**Avis de la Mission Régionale d'Autorité environnementale  
de Bourgogne-Franche-Comté  
sur la mise en compatibilité du plan local d'urbanisme (PLU)  
de Chevenon (58)  
et le projet de centrale photovoltaïque flottante  
sur la commune de Chevenon (58)**

N °BFC-2023-3784

N °BFC-2023-3849

Localisation du DPF, de la zone Natura 2000 et du périmètre des travaux d'entretien (source : étude d'impact – annexe 18)

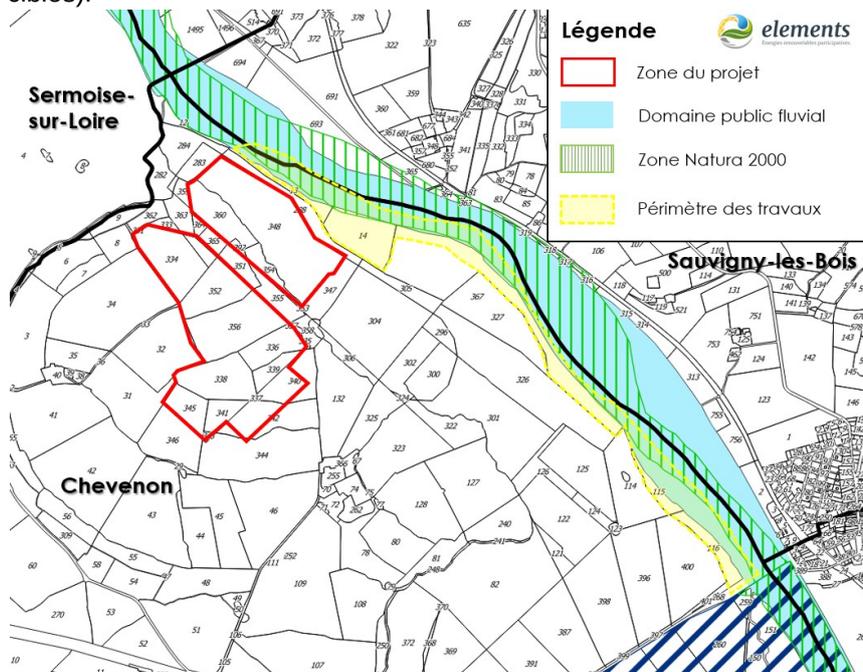
L'annexe 18 de l'étude d'impact décrit les travaux lourds (entretien initial) et les travaux d'entretien annuel et post crue de la ripisylve le long de la Loire en amont du projet et en site Natura 2000 pour limiter le risque d'embâcles en cas de crue. Ils concernent une surface de 37 ha et comprennent notamment l'élagage voire l'abattage d'arbres morts, le retrait des bois morts imposants, avec la circulation d'engins.

Des mesures sont prévues pour limiter les incidences sur les sites Natura 2000 : adaptation du calendrier d'intervention (entre septembre et octobre), limitation de déplacements des engins, prospection par un écologue des arbres morts ou remarquables avant abattage avec conservation si possible, lutte contre les espèces exotiques envahissantes.

L'évaluation des incidences Natura 2000 n'est pas probante et ne permet pas de s'assurer que ces travaux ne présenteront pas d'effets significatifs dommageables pour les habitats et les espèces ayant conduit à désigner les sites Natura 2000, notamment les chiroptères et les coléoptères saproxyliques.

Le rapport bénéfices/risques apparaît défavorable aux enjeux liés à Natura 2000, la formation d'embâcles pouvant également intervenir en dehors des secteurs visés par l'entretien préventif.

**La MRAe recommande de revoir les mesures prévues visant à limiter le risque d'embâcles, afin de préserver la ripisylve et garantir l'absence d'incidences sur les sites Natura 2000. Si la compatibilité du projet avec cette préservation est impossible, la MRAe recommande de revoir l'implantation en partie est, la plus proche du lit de la Loire.**
